日本原燃株式会社  
再処理施設及び廃棄物管理施設  
火山モニタリング結果に係る評価について

令和4年11月18日

原子力規制庁

図 1.1 八甲田山の GNSS 連続観測による比高変化 (7 日間移動中央値の前年差分)  
 (上図: 1997 年~2022 年 3 月、下図: 2021 年 4 月~2022 年 3 月)

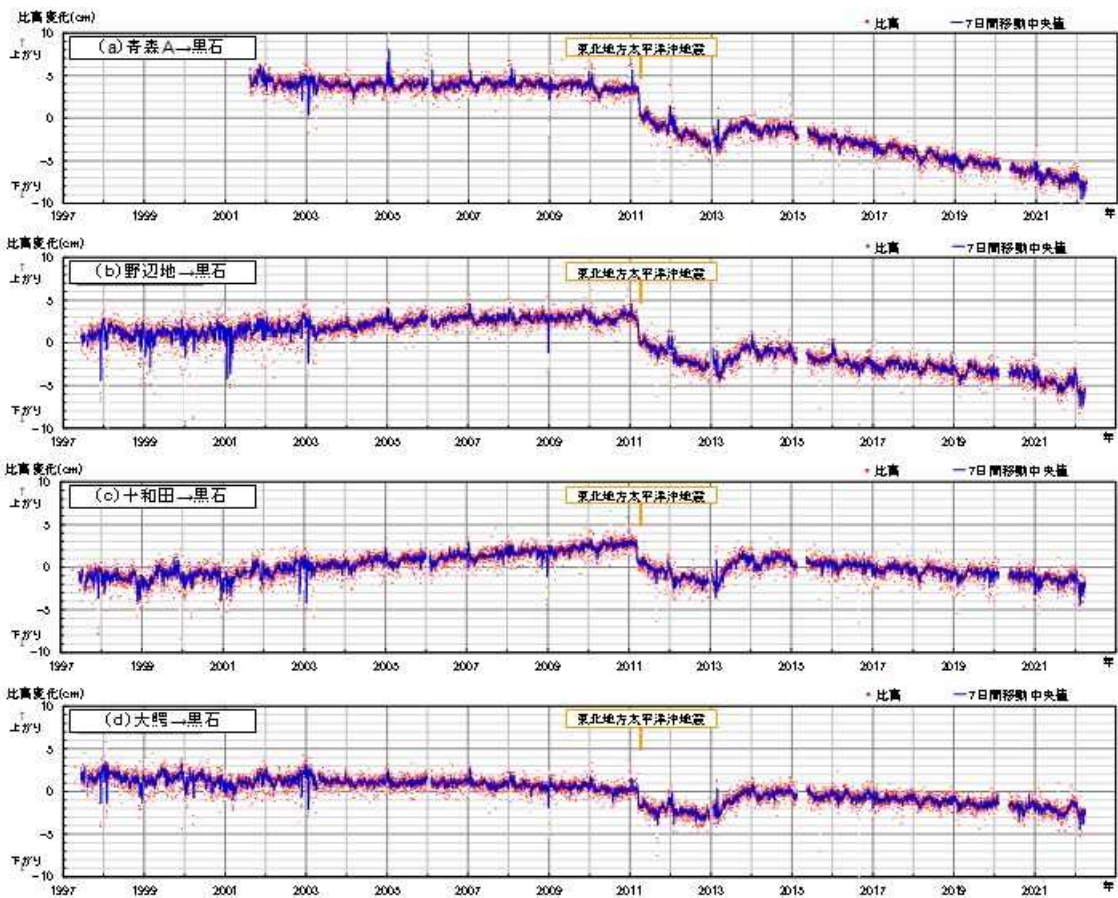
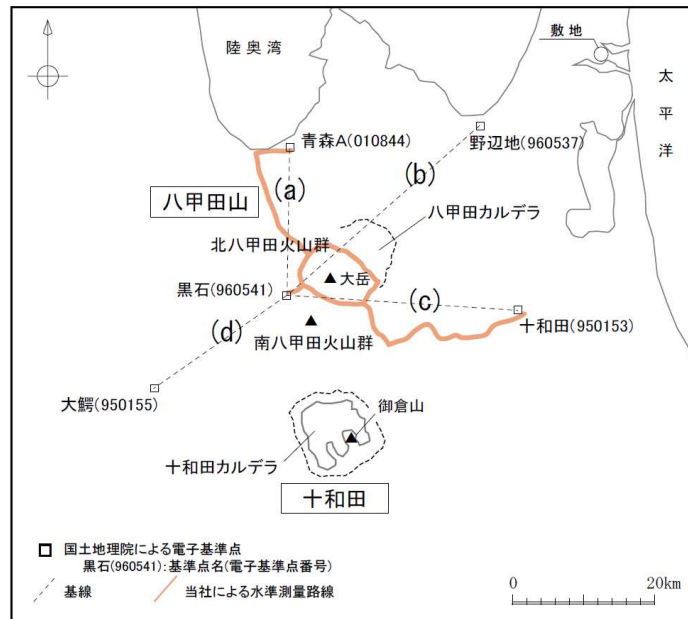
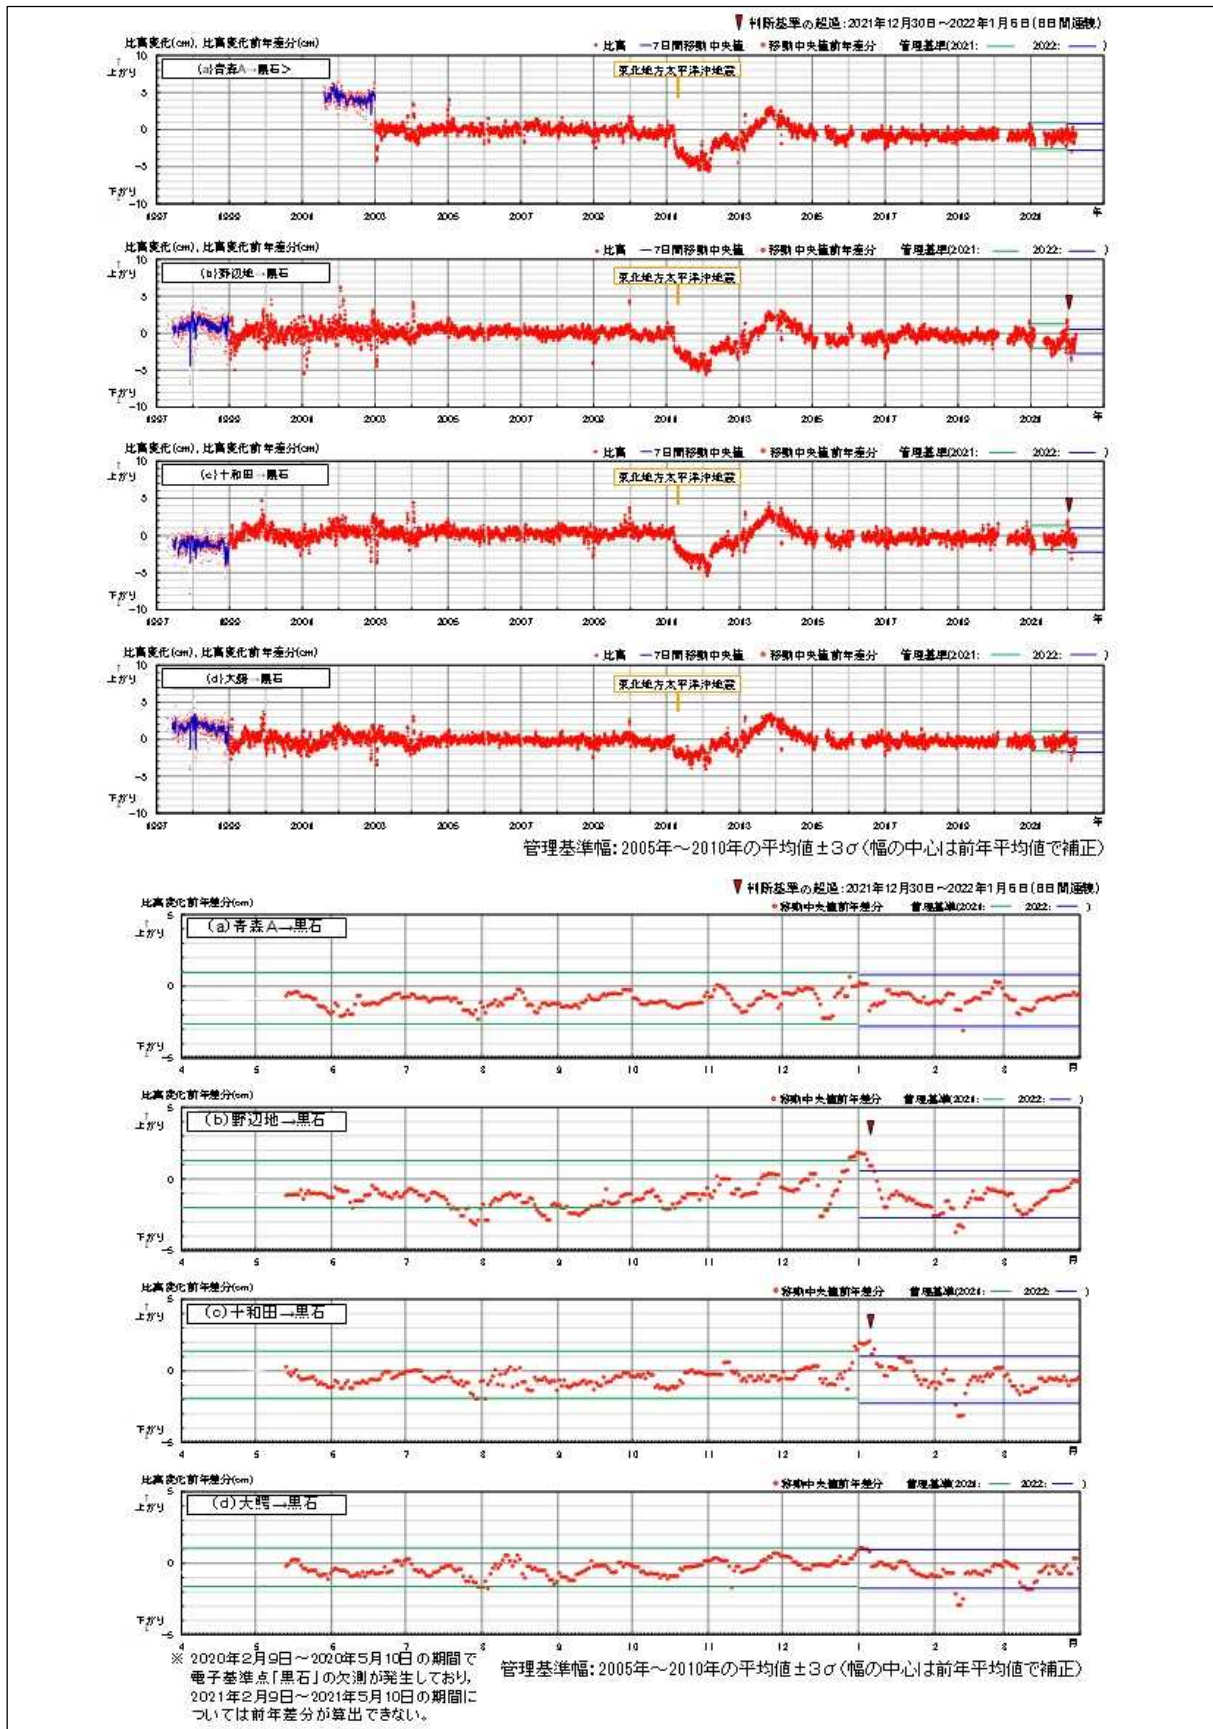
- ✓ 比高については、2011 年東北地方太平洋沖地震後、電子基準点「黒石」を中心に沈降した後、2013 年には隆起に転じ、2014 年以降は緩やかな沈降もしくは停滞状態が継続していること（図 10 及び図 11（上図））（添付資料、P34、36）。なお、2021 年 12 月末～2022 年 1 月初旬にかけて、日本原燃が自ら定めた判断基準の超過が発生したが、「黒石」における前年の積雪による見かけ上の比高低下の影響があったと考えられるとしている（図 11（下図））（添付資料、P37）。

- ・冬季に一時的な座標値の飛びによる判断基準の超過は、雪による影響と整理することについて異論はない。

- ・雪の影響は、比高については前年差分を取っていることから、その翌年の整理にも影響が出る。今後の雪の影響による判断基準超過の際には、前々年差分をとるなどし、チェックすると良い。

原子力規制庁は、十和田の比高及び基線長については、カルデラ火山の活動に起因する有意な変化は認められないこと、また、地震活動についても有意な変化はないとしていることを確認した。八甲田山の比高及び基線長については、一部日本原燃が自ら定めた判断基準を超過した期間があるものの、これらは降雪の影響によるものと考えられるため、カルデラ火山の活動に起因する有意な変化は認められないこと、また、地震活動についても有意な変化はないとしていることを確認した。

図 1-3 八甲田山の GNSS 連続観測による基線長変化 (続き)  
 (上図: 2011年～2022年3月、下図: 2021年4月～2022年3月)

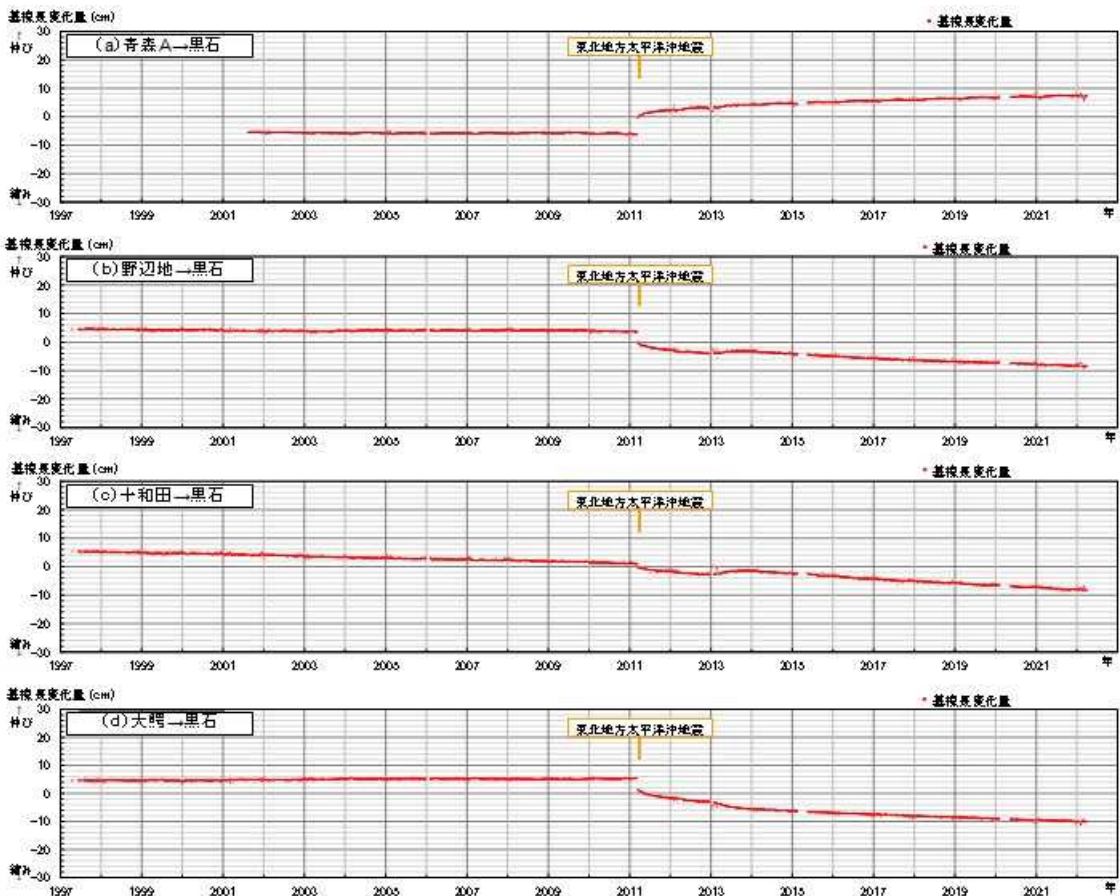
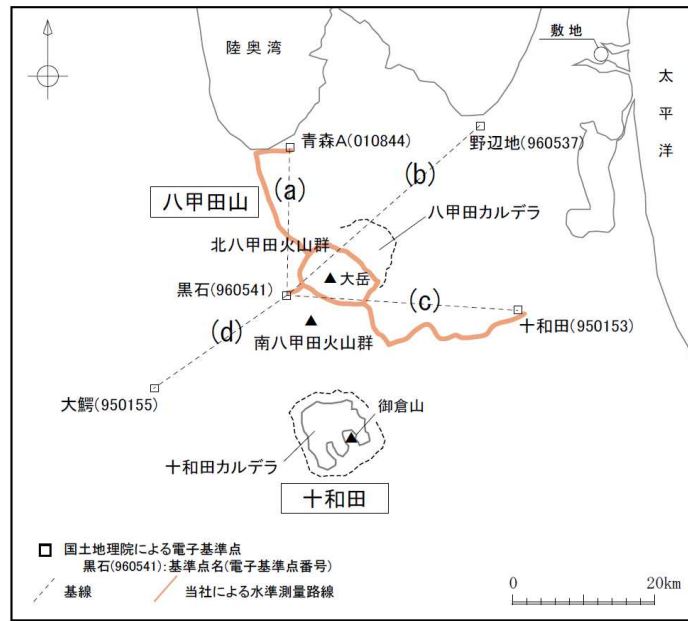
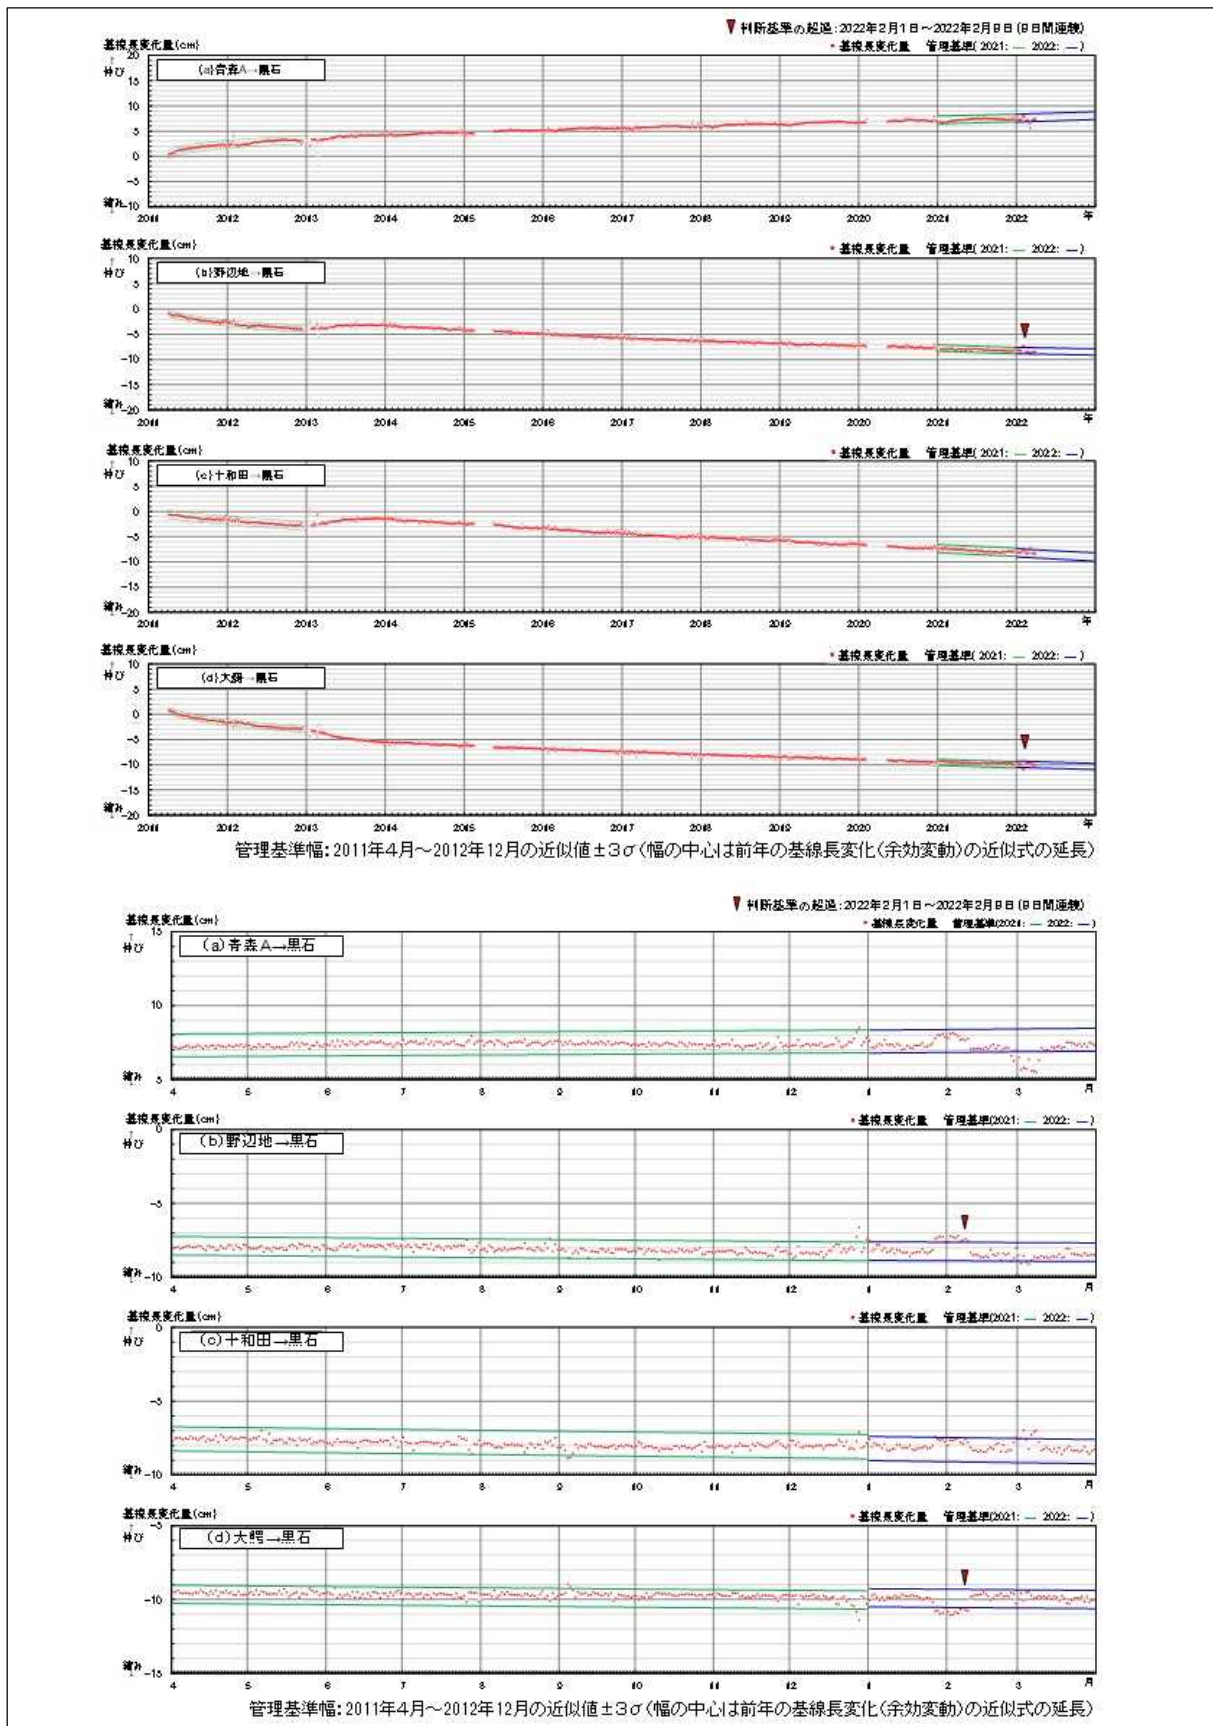
- ✓ 基線長については、2011 年東北地方太平洋沖地震時の変動とその後の余効変動に伴い、電子基準点「黒石」と「野辺地」・「十和田」・「大鰐」との間では地震時の変動と余効変動による縮みが認められたが、2013 年 2 月以降、「黒石」と「野辺地」・「十和田」との間では伸びに転じ、2013 年 11 月頃以降は余効変動による縮みが継続していること（図 12 及び図 13（上図））（添付資料、P38、40）。なお、2022 年 2 月初旬に日本原燃が自ら定めた判断基準の超過が発生したが、「黒石」のアンテナレドームが積雪に覆われた影響と考えられるとしている（図 13（下図））（添付資料、P41）。

- ✓ 比高及び基線長ともに、一部日本原燃が自ら定めた判断基準を超過した期間があるものの、これらは降雪の影響によるものと考えられること（図 11（下図）及び図 13（下図））（添付資料、P37、41）。
  - ✓ 干渉 SAR 解析及び水準測量（2018 年～2019 年）結果からは、顕著な変動は認められないこと（添付資料、P42-45）。

図 1 4 八甲田山における地震活動 (1997 年 1 月~2022 年 3 月)

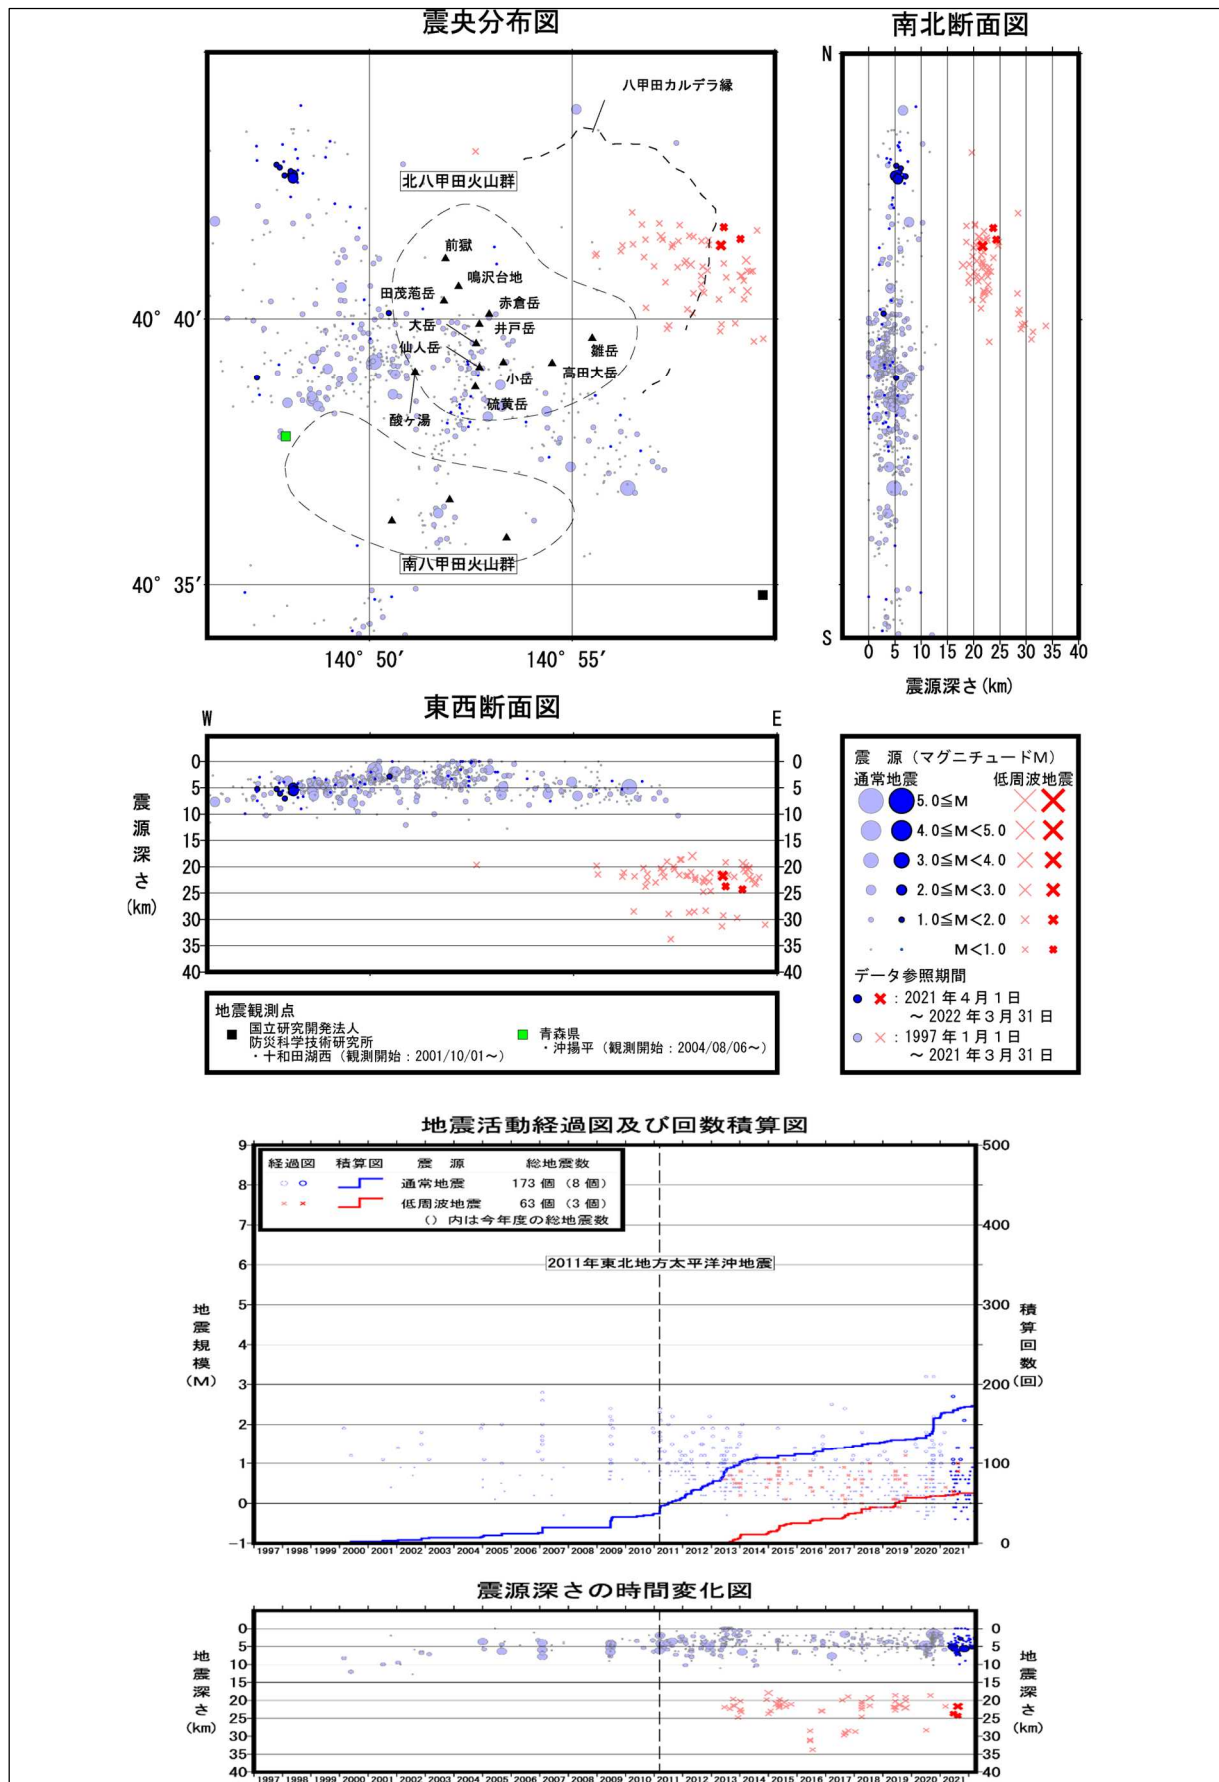
- ・日本原燃は、震源分布とマグニチュードの経時変化及び地震発生数の推移等を確認した結果、以下のことから、震源分布及び地震発生頻度等に大きな変化はなく、地震活動の活発化を示唆する顕著な変化は認められず、カルデラ火山の活動に起因する有意な変化は認められないとしている。
  - ✓ 観測期間を通じて、北八甲田火山群の大岳付近から南八甲田火山群にかけての地域、北八甲田火山群西方及び八甲田カルデラ付近に震源を有する地震が観測され、通常地震は深さ約 10km 以浅、低周波地震は八甲田カルデラから東方にかけての深さ約 19km～約 35km に震源を有していること（図 14）（添付資料、P46、47）。

- ✓ 2021 年度では、M1 以上の通常地震が 8 回、低周波地震が 3 回観測され、日本原燃が自ら定めた判断基準を超過していないこと（図 15 及び表 2）（添付資料、P48、49）。
